**Parco Regionale delle Alpi Apuane
Settore Uffici Tecnici**

**Pronuncia di Compatibilità Ambientale
Pronuncia di Valutazione di Incidenza
Nulla osta**

Progetto di coltivazione della cava "Cattani Lisciata"

Procedura di valutazione di impatto ambientale
RAPPORTO INTERDISCIPLINARE

FOTO 1. Piazzale inferiore, con la morena posta a sinistra, parzialmente ricoperta dai detriti di lavorazione nell'anno 2012

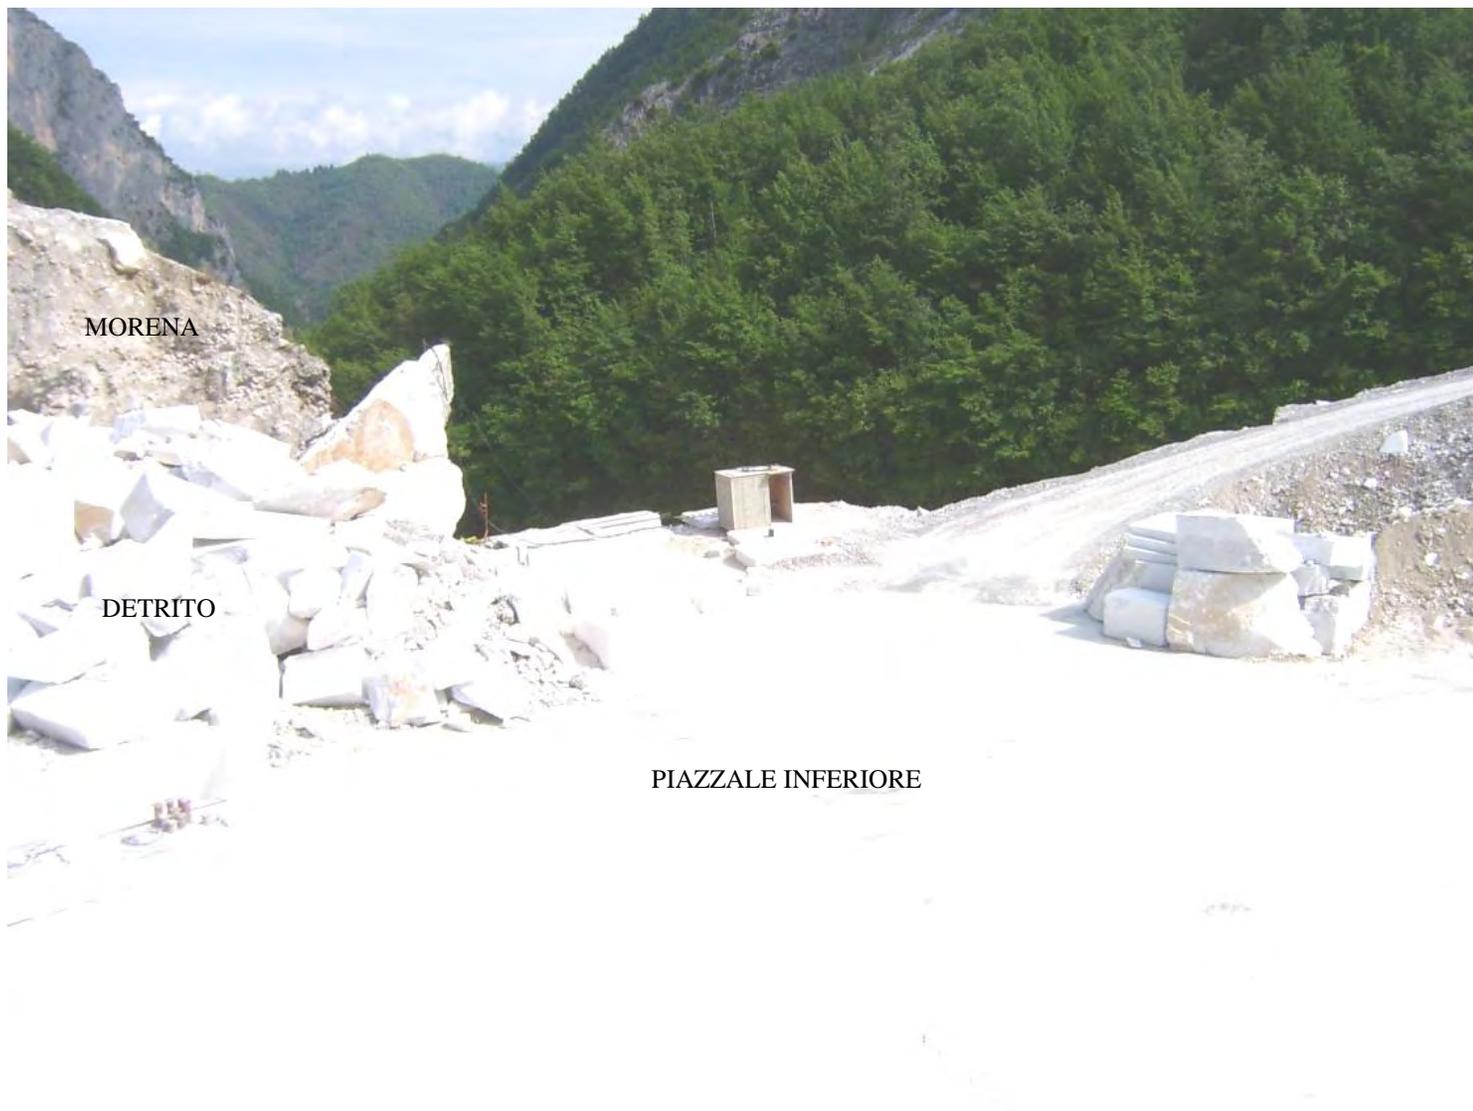
Punto 1. Ai piedi della cava esiste una morena che appoggia sulla roccia (marmo) e nell'anno 2012 erano presenti detriti di grossa pezzatura a ridosso della morena citata, come è visibile sulla foto 1 allegata.

Tale morena non è stata interessata, a dimostrazione, nella foto dell'anno 2012 è visibile un masso sulla sua parte sommitale, che è visibile ancora oggi nella foto dell'anno 2018.
